# ÚZEMNÍ PLÁN MĚSTA BRNA

Textová část Odůvodnění

Kapitola 19 Vyhodnocení připomínek

Svazek Pb11 *(s osobními údaji)*

Příloha č. 1 Zákres lokality ve výřezu Koordinačního výkresu návrhu Územního plánu města Brna

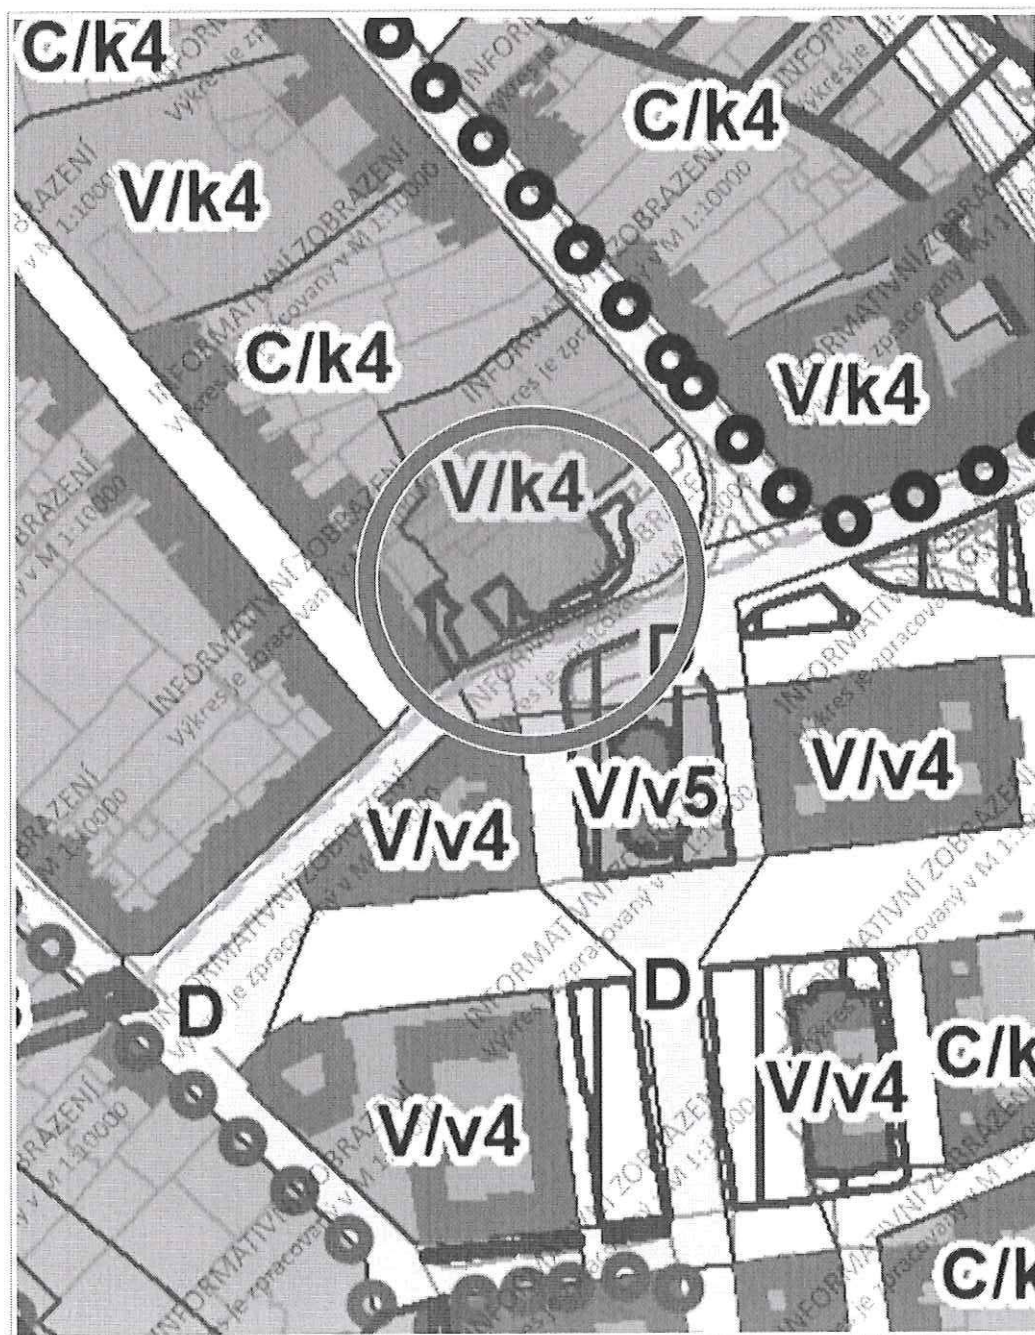
Připomínka k návrhu Územního plánu města Brna – k. ú. Veveří, parc. č. 345/11 a parc. č. 345/12

*Pozemky p.č. 345/11, 345/12 v k.ú. Veverí jsou vyznačeny jako plochy nejvýznamnější zeleně města Brna v koordinálním výkresu na základě Obecně závazné vyhlášky (OZV) o ochraně zeleně v městě Brně. Vynětí pozemků z plochy nejvýznamnější zeleně je nutné řešit novelou OZV s Odborem životního prostředí MMB.*

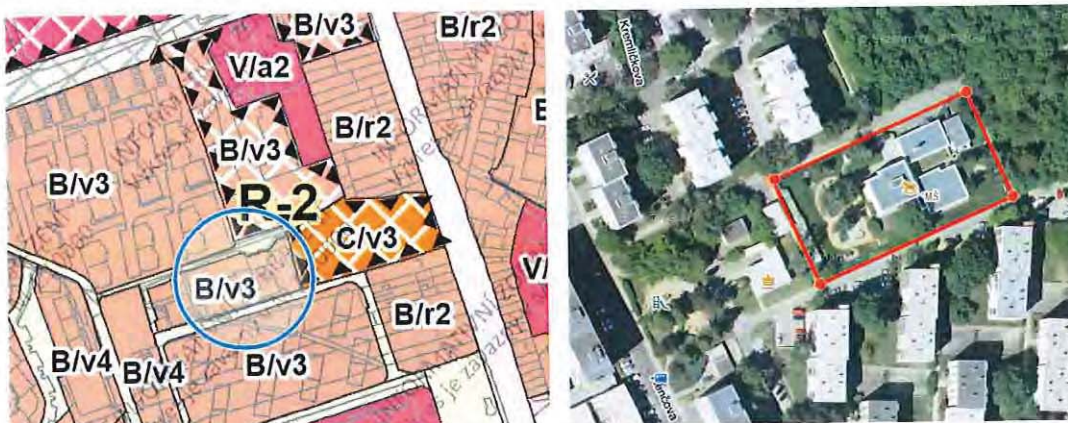
Území dotčené připomínkou - území mezi ulicemi Škrétova a Družstevní, viz. obr. 6) a 7). Požadujeme plochu mateřské školy vyznačit jako plochu veřejné vybavenosti **V/v2/s (školství)**. Chybně je zde vyznačeno území B/v3.

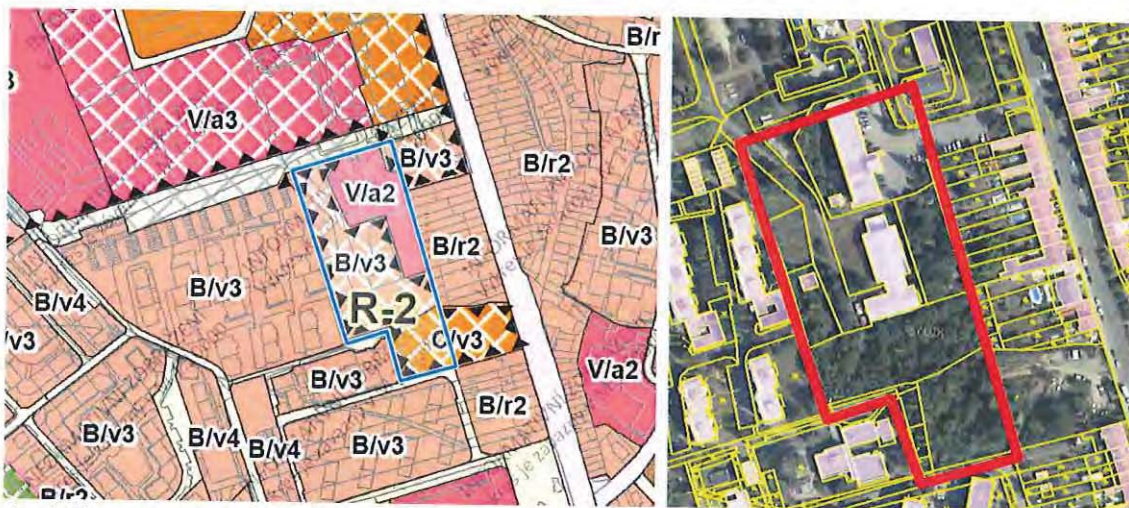
Území dotčené připomínkou - lokality mezi ulicemi Škrétova a Terezy Novákové, viz. obr. 8) a 9), většiny plochy ozn. "R-2 Terezy Novákové", zahrnuje pozemky parc. č. 231/1, 231/2, 231/4, 225/3, 232/1, 231/1, 224/1, 231/5, 225/136, 225/4, 233/1, 231/6, 48/40, 48/36, 48/10, 48/39, 48/38, 48/31, 48/28, 49, 48/11, 48/32.

Požadujeme zachovat stávající vzrostlou zeleň, a to jako plochu veřejné **městské zeleně Z**. Cílem je zajistit veřejně přístupné pozemky s vysokým podílem zeleně určené k rekreaci a relaxaci obyvatel v zastavěném území a zároveň území stabilizovat z hlediska mikroklimatických podmínek.

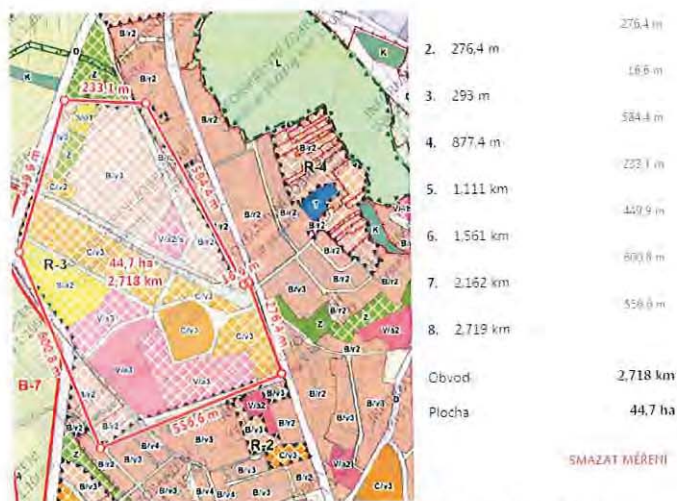
Je nutné také zohlednit, že v této části Řečkovic je navrženo rozsáhlé rozvojové území R-3 (viz obr. 10). Území R-3 je popsáno následujícím způsobem: "Lokalita zajišťuje rozvoj bydlení, smíšených ploch, veřejné vybavenosti a sportu". Jedná se o plochu o velikosti cca 45 ha (450 000 m<sup>2</sup>), přičemž plocha Z je v tomto území pouze v severní okrajové části o velikosti 6000 m<sup>2</sup>.

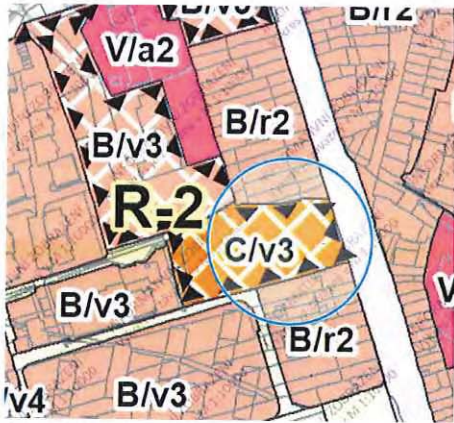
Území dotčené připomínkou - připomínka se týká proluky při ulici Terezy Novákové, konkrétně poloviny pozemku proluky, který přiléhá k ul. T. Novákové, viz. obr. 12 - 14), tj. části plochy ozn. "R-2 Terezy Novákové" (pozn. druhé poloviny tzv. proluky se týká námitka č. 3).

Žádáme, aby tato plocha byla zakreslena jako rozvojové/změnové území B/k2.

Věcná podstata způsobů vypořádání předmětného podání zůstává nadále relevantní, přestože návrh nového územního plánu města Brna prošel přepracováním s ohledem na Pokyny ZMB z roku 2022 a byl uveden do jednotného standardu ÚPD dle stavebního zákona a jeho prováděcích předpisů. Výše uvedené texty je tedy nutno chápat také ve smyslu těchto úprav. Vyhodnocení doplňujeme o informaci, že v Návrhu nového ÚP 2024 došlo ze strany zpracovatele k úpravě rozsahu grafické části ÚP;; nově je zpracován výkres 2.2 Koncepce uspořádání krajiny v měřítku 1: 10.000. Obsahuje závazný jev "významné segmenty sídelní zeleně" a váže se k němu ochrana prvků zeleně. viz Textové část ÚP, kap. 5.2. Dříve vymezená stabilizovaná plocha městské zeleně (Z) na výkrese 2.1. pro pozemek parc.č. 3953/5 je v návrhu nového ÚP 2024 nahrazena novým jevem ve výkrese 2.2. Ve výkrese 2.1. je vymezena na předmětném pozemku plocha veřejných prostranství.

Připomínka číslo 2 (zákres)

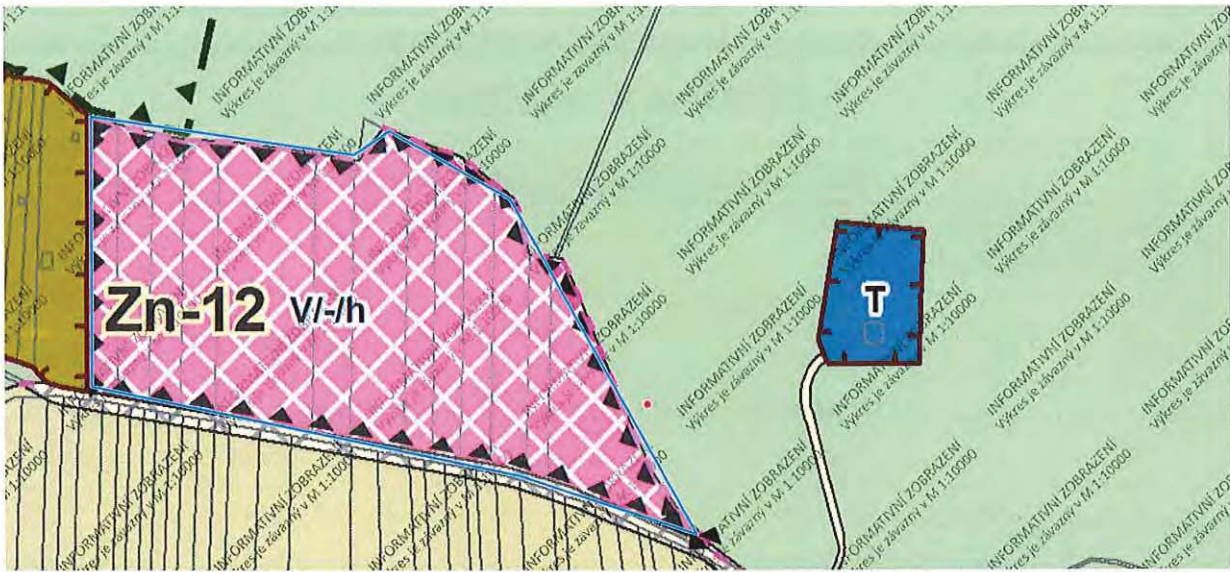
Nesouhlasím s plánovaným novým hřbitovem, který je součástí rozvojové lokality Zn-12. Jedná se o brutální zásah do klidové a rekreační oblasti města. Hřbitov s sebou přinese velký automobilový provoz a s tím hluk a znečištění. Dojde tak zničení cenné lesní lokality Chvalovka, kam se chodí rekreovat tisíce Brňanů. Dojde také ke snížení hodnoty zdejší rozhledny, jelikož bude trpět hlukem z aut.

Připomínka číslo 3 (zákres)

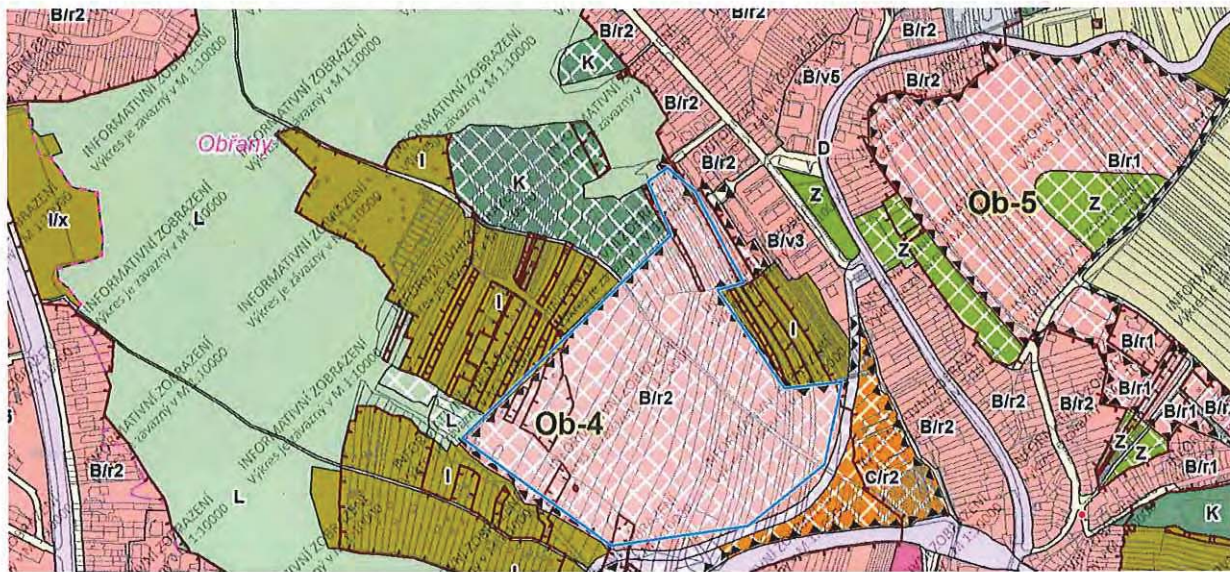
Nesouhlasím s plánovaným zastavěním úrodných polí, luk a zelených ploch zahrad v Obřanech, které je součástí rozvojové lokality Ob-4. Jedná se o další redukci zemědělských ploch a zeleně na území města. V nastávající klimatické změně je každý kus zeleně či šetrně obdělávaného pozemku velice cenný pro svoje vlastnosti zadržování vody, ochlazování okolí a poskytování útočiště živočichům. Lokalita navíc skýtá zajímavé rozhledy do okolí, tudíž je zde spíše vhodné rozvíjet rekreační a turistický potenciál.

Připomínka číslo 4 (zákres)

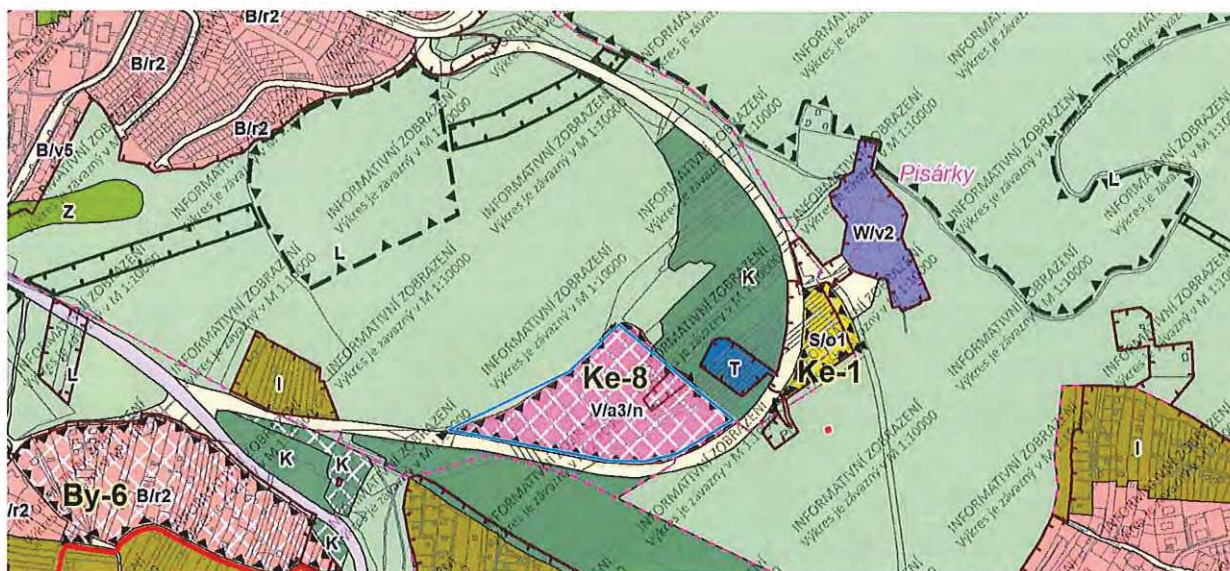
Nesouhlasím s plánovaným zastavěním zalesněné plochy, která je součástí rozvojové lokality Ke-8. Místo je součástí krásného pásu lesů kolem Myslivny, které plní důležitou rekreační funkci. Jedná se o brutální zásah do této lesní oblasti a další snižování rozlohy lesů a zeleně na území města Brna. V nastávající klimatické změně je každý kus zeleně velice cenný pro svoje vlastnosti zadržování vody, ochlazování okolí a poskytování útočiště živočichům.

Připomínka číslo 5 (zákres)

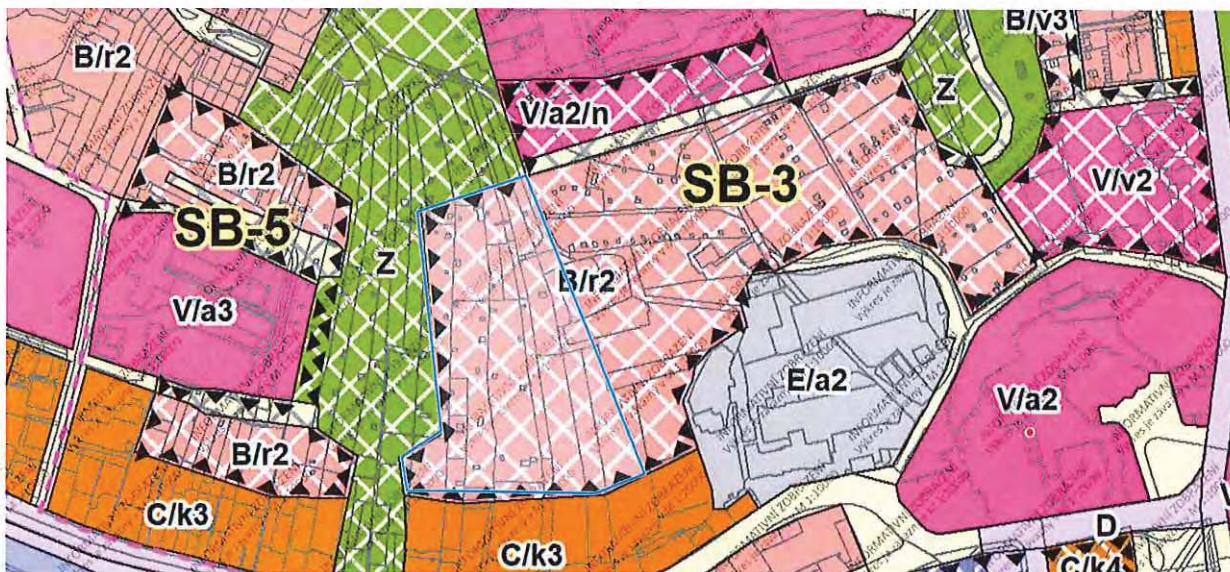
Požadují zvětšení plochy zeleně ve východní části této rozvojové lokality SB-3 na úkor rezidenční plochy. Lokalita se tak může stát plnohodnotným parkem a ne jen úzkým pruhem zeleně. Jde o velkou příležitost poskytnout obyvatelům nový park v centru města. Není zřejmé ani logické, proč se rezidenční plocha v návrhu tak zařezává do plochy zeleně a proto navrhuji rozšíření zelené plochy.

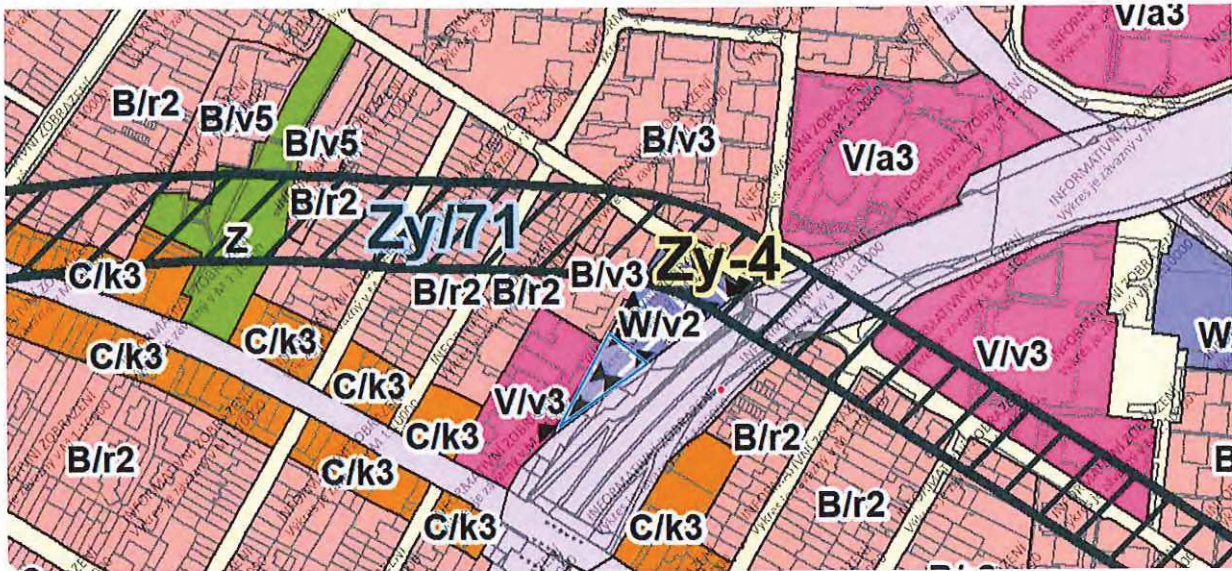
Nesouhlasím s plánovaným zastavením plochy zeleně, která je součástí rozvojové lokality Zy-4. V návrhu se předpokládá její přeměna na komerční plochu, ale Žabovřesky mají komerčních prostor více než dost. (Rubín, Perla, Šumavská, Stránského, celá ulice Minská atd.) Naopak zelených nezastavěných ploch ubývá rychlým tempem. Navrhuji proto lokalitu ponechat v dosavadním stavu s možností budoucí satby vhodných stromů.

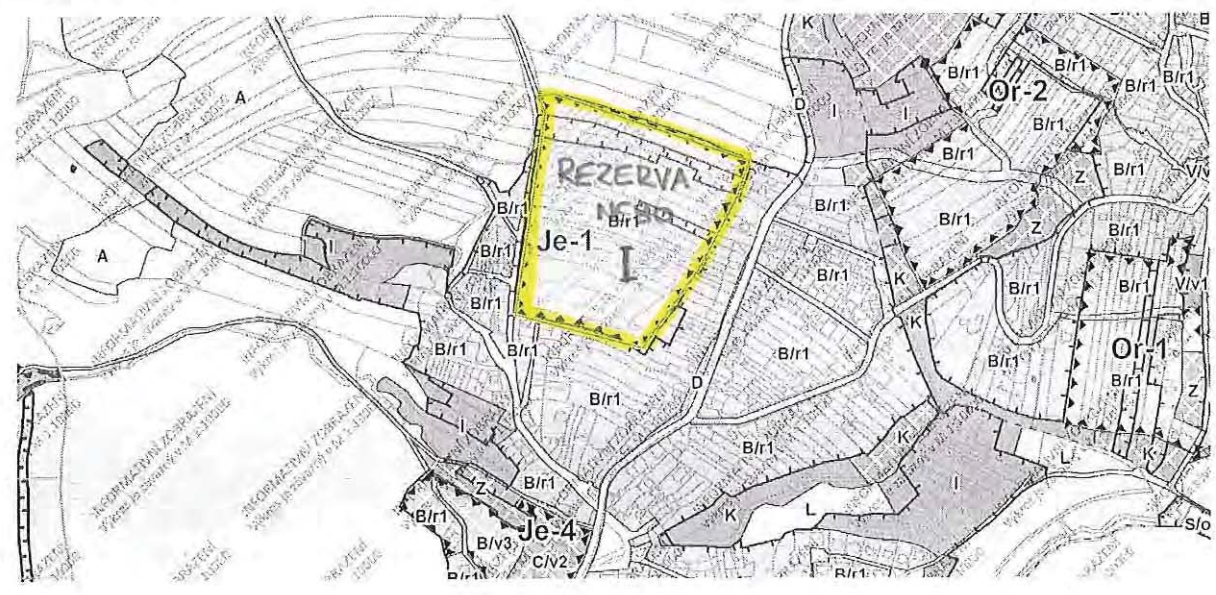
*Z pohledu předpokládaného navýšení zátěže z rozvojových území byl cílový stav posouzen komplexně v rámci modelování dopravy a neprojevovalo se „razantní“ navýšení dopravy, které by nebylo možné realizovat na navržené komunikační síti. Z tohoto důvodu nebyla shledána potřeba nových dopravních koridorů a v rámci navrženého řešení nejsou požadovány.*

*Špatný technický stav vozovky, případně odstranění nebezpečných míst na komunikacích není předmětem řešení územního plánu, ale zajištění provozně způsobilého stavu z pozice vlastníka a správce této komunikace, případně úpravy organizace dopravy na stávajících komunikacích v území.*

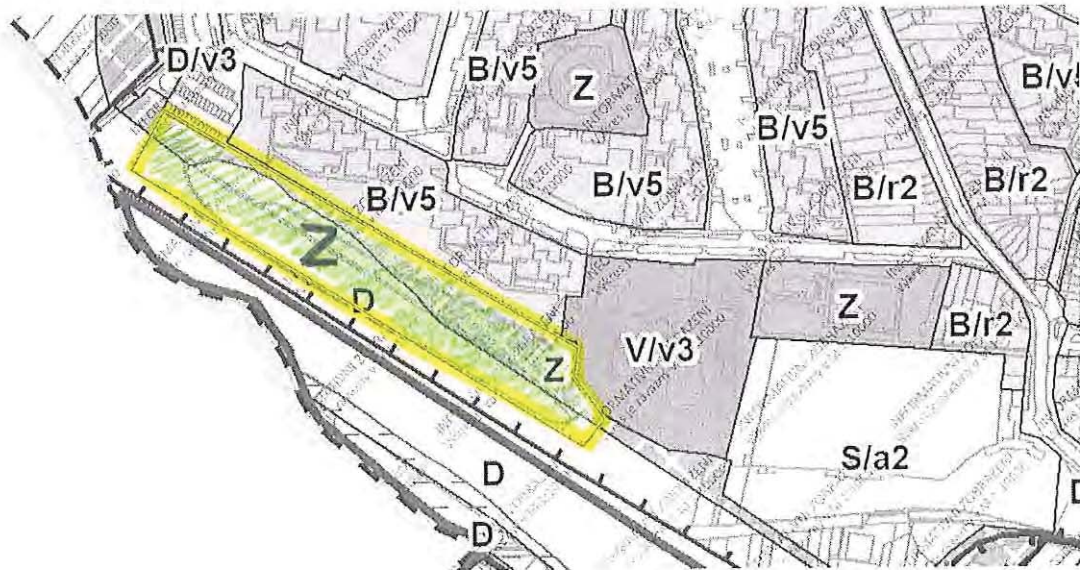
Nesouhlasím s převedením velké části psiho výběhu při ulicích Bosonožská a Irkutská v k. ú. Starý Lískovec z režimu Zeleň do návrhové plochy doprava.
